ZNAK: TT.NS.TS2.WTS-3.1/18-4

Dotyczy: uzgodnienia projektu budowlano-wykonawczego „Przekładki wodociągu dla budynku socjalnego przy ul. Spółdzielczej w Ustroniu”(uzgodnienie nr 3/TS2.WTS/2018).

40-115 Katowice, ul. J. Baidona 24c/10 tel. 0 607 44 95 40 0 609 99 68 18 biuro@amayaarchitekci.pl		
temat: Budowa wodociągu przy ul. Spółdzielczej w Ustroniu		
inwestor: Gmina Ustroń 43-450 Ustroń, Rynek 1		
temat rysunku: Plan zagospodarowania terenu		
adres inwestycji: Ustroń, ul. Spółdzielcza		
projektant: mgr inż. Magdalena Stolarska upr. bud. nr SLK/5720/PWOS/14		
sprawdzający: mgr inż. Marcin Szafarz upr. bud. nr SLK/1939/POOS/07		
opracowanie: mgr inż. Marcin Maik		
nr rysunku: S_01	data: 02.2018	skala: 1:500

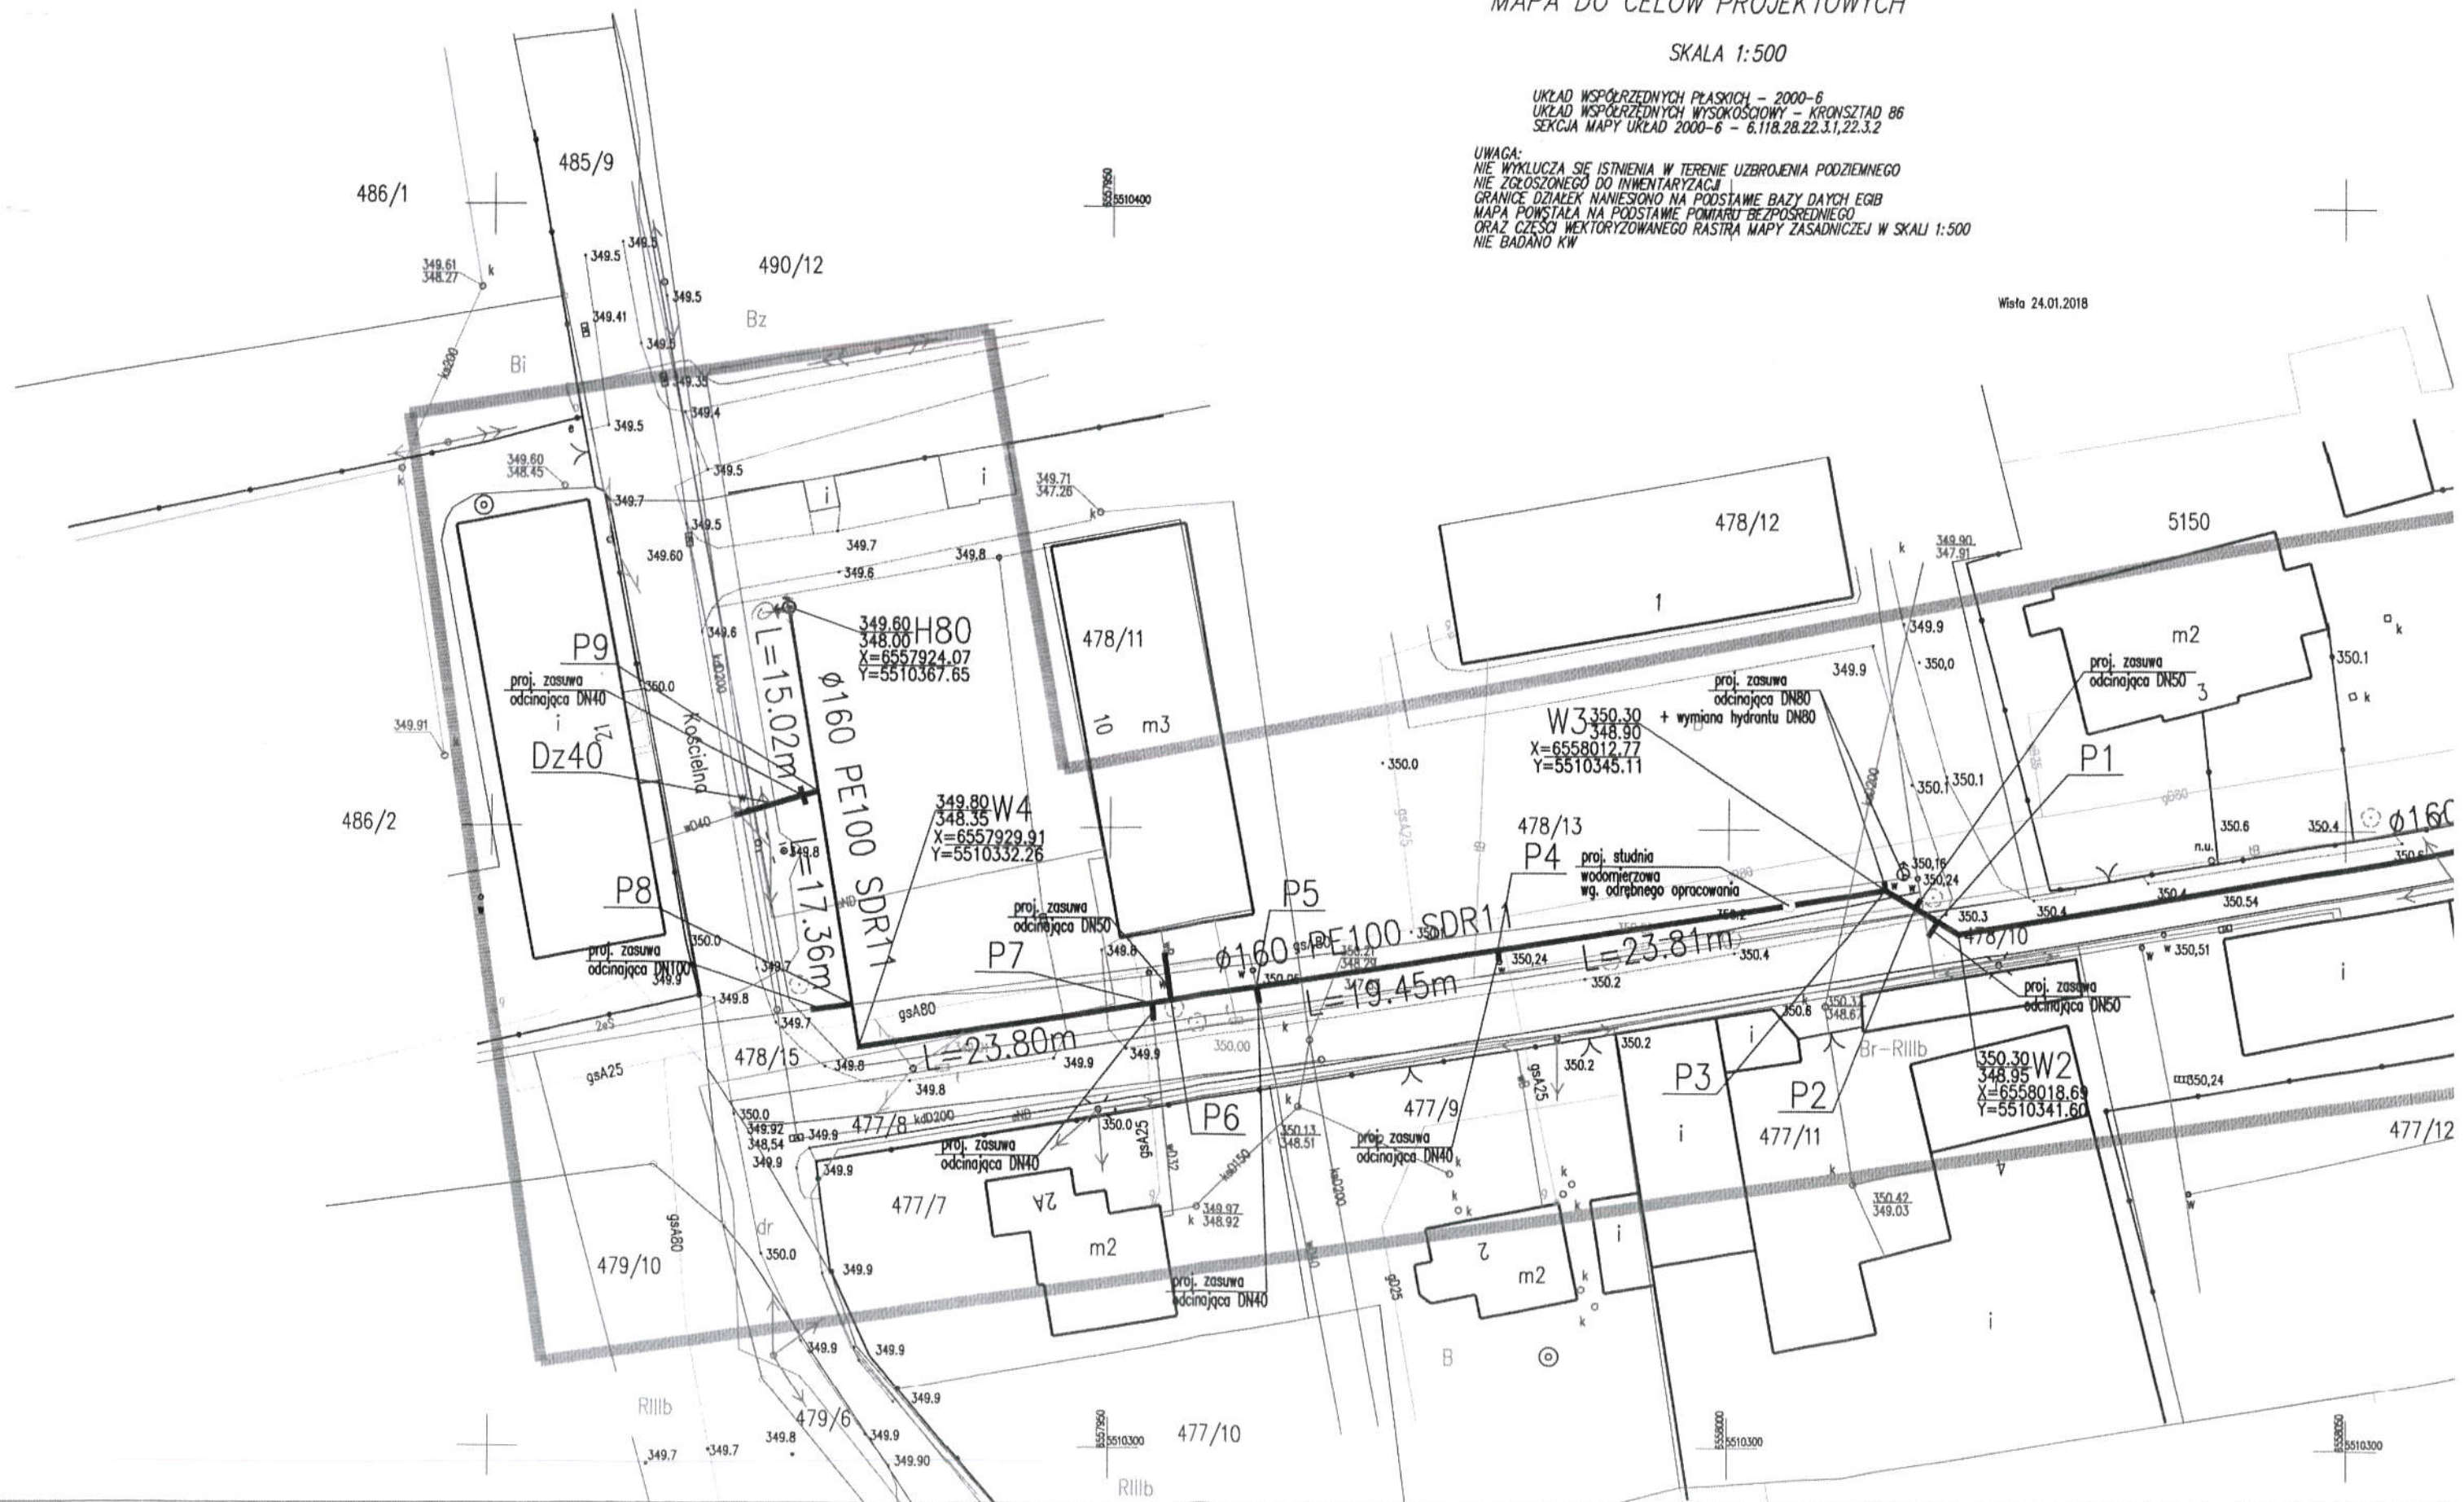
Projektowaną przekładkę wodociągu należy wykonać z zachowaniem normatywnych odległości pionowych i poziomych w stosunku do istniejącego uzbrojenia podziemnego. Włączenie projektowanego hydrantu do projektowanej przekładki wodociągu należy przewidzieć za pomocą trójnika redukcyjnego. W przypadku uszkodzenia istniejącego uzbrojenia koszty naprawy poniesie Inwestor.
